**Avis délibéré de la mission régionale d'autorité
environnementale sur la modification et l'augmentation
des activités de la société Thermocompact sur la
commune d'Epagny Metz-Tessy (74)**

Avis n° 2024-ARA-AP-1674

Avis délibéré le 9 avril 2024

Figure 2 : Localisation des prélèvements de sol effectués en juillet 2022 et résultats des analyses en Nickel

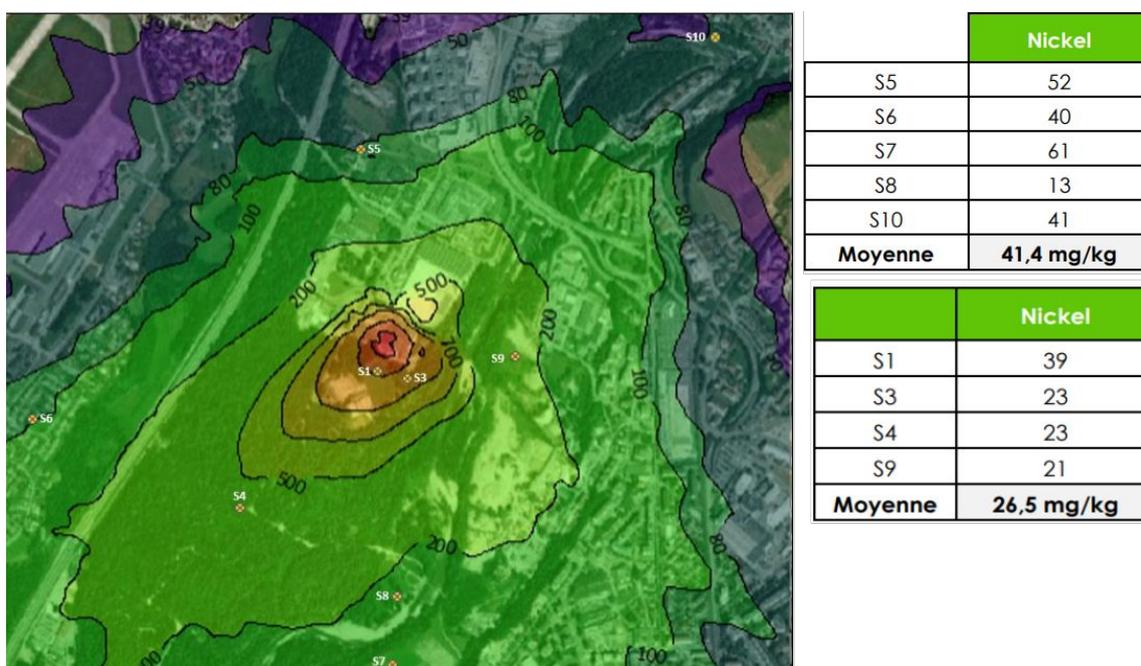
L'évaluation des risques sanitaires et interprétation de l'état des milieux (annexe 5 de l'étude d'impact) montre que les sondages S 5, S 6, S 7, S 8 et S 10 les plus éloignés du site et exploités pour définir l'environnement local témoin sans influence des activités de THERMOCOMPACT ont une concentration en nickel plus élevée que les sondages S 1, S 3, S 4 et S 9 les plus rapprochés du site, et exploités pour définir l'état actuel sous influence des activités de THERMOCOMPACT. Aucune explication n'est cependant donnée sur ce phénomène, ce qui interroge sur la validité du modèle de dispersion choisi ou des points de prélèvement.

- d'expliquer les raisons pour lesquelles les teneurs en Nickel mesurées dans les sols sont les moins élevées près du site ;
- de mieux justifier la non prise en compte de substances émises à l'atmosphère, notamment par remise en suspension (du fait d'écoulements d'air, de vibrations...) de particules déposées sur les sols, dans le schéma conceptuel par inhalation ;
- de mesurer ou d'évaluer les rejets atmosphériques diffus dans les ateliers de traitement de l'usine, de prendre le cas échéant des mesures pour les éviter ou les réduire, et de vérifier l'innocuité des rejets diffus résiduels pour la santé des travailleurs du site, des riverains et des populations sensibles en particulier.
